再処理施設, 廃棄物管理施設, MOX燃料加工施設
許可後の新知見の反映について
(コメント回答)

令和4年4月25日

日本原燃株式会社

コメントNo.1に対する回答

1. 当社の地質層序表と野辺地図幅との対応(敷地周辺陸域)

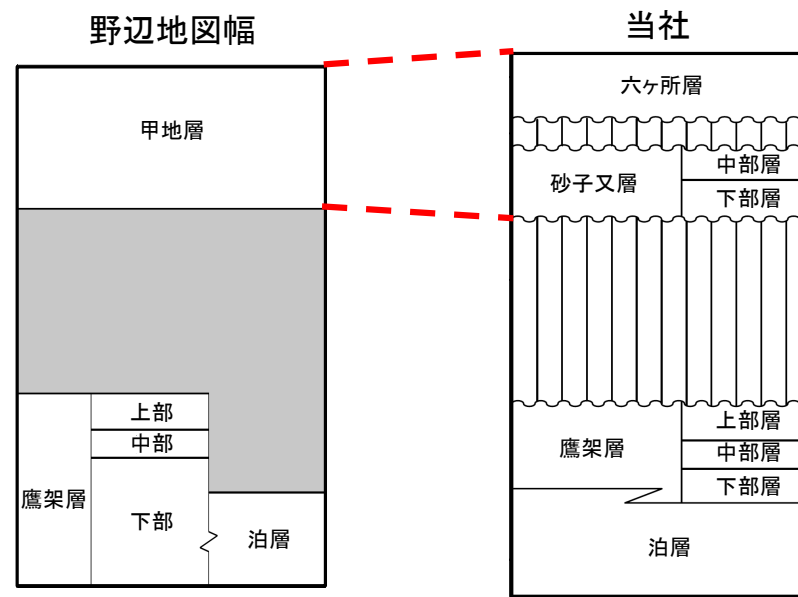
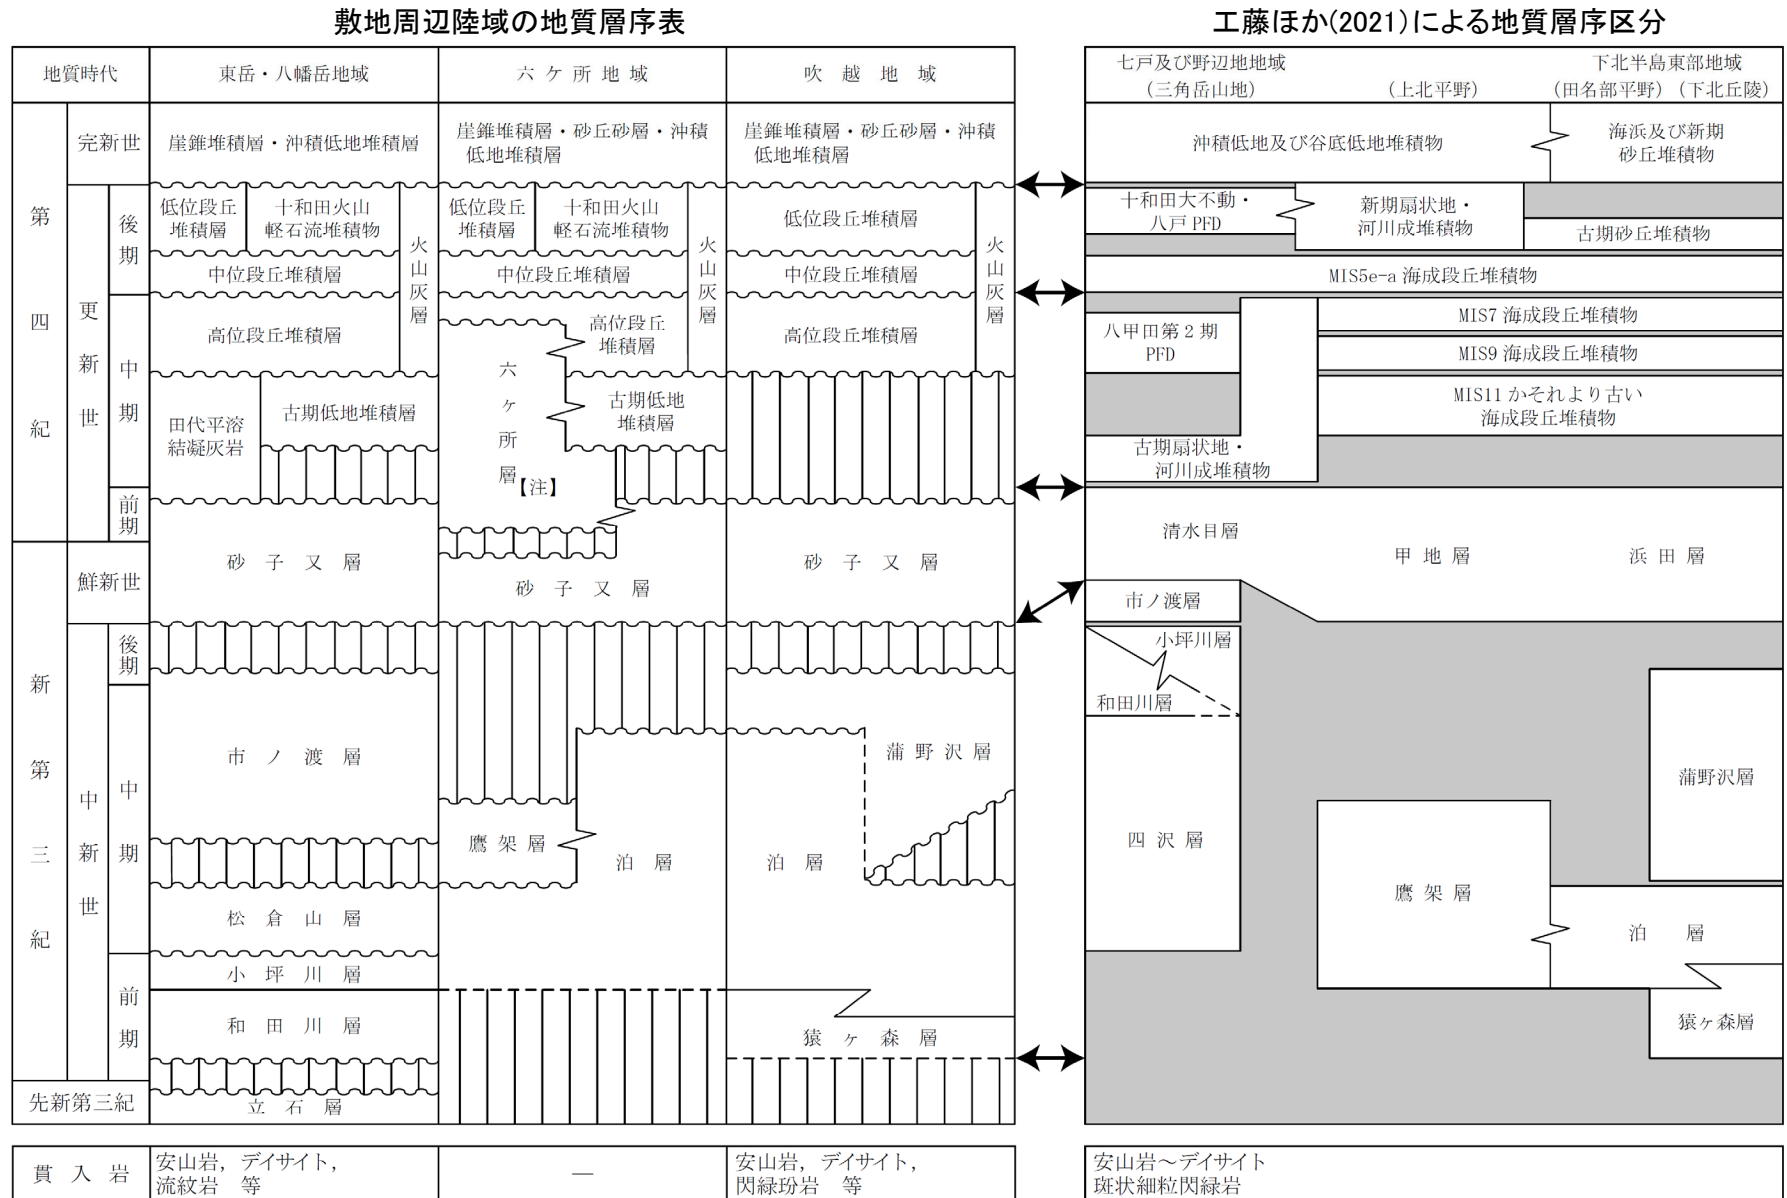
No.	コメント日	指摘事項	頁
1	令和4年2月4日 第430回審査会合	(地質) 砂子又層と浜田層の名称が野辺地図幅と事業許可申請書で異なることについて、事業許可申請書上で対応がわかるようにすること。	p.3~7
2	令和4年2月4日 第430回審査会合	(火山) 新知見による主な変更点だけでなく、既許可の審査資料から変更となる点について漏れなく反映すること。	p.8~

1. 当社の地質層序表と野辺地図幅との対応

- ・当社が中新統の地層とする泊層、鷹架層は、野辺地図幅に対比される地層とほぼ同様の地質層序、地質分布、年代である。
- ・当社が鮮新統の地層とする砂子又層は、下北半島東部の広い範囲に分布する鮮新統～下部更新統を砂子又層として定義した北村編(1986)に倣い、敷地周辺に分布する鮮新統～下部更新統を一括して砂子又層としている。
従来「砂子又層上部層(S₃)」としていた地層のうち、敷地近傍の第四系下部～中部更新統については、「六ヶ所層(R)」と仮称している。
これらの地層は、野辺地図幅の甲地層、浜田層に対応しており、地質層序、地質分布、年代はほぼ同じである。
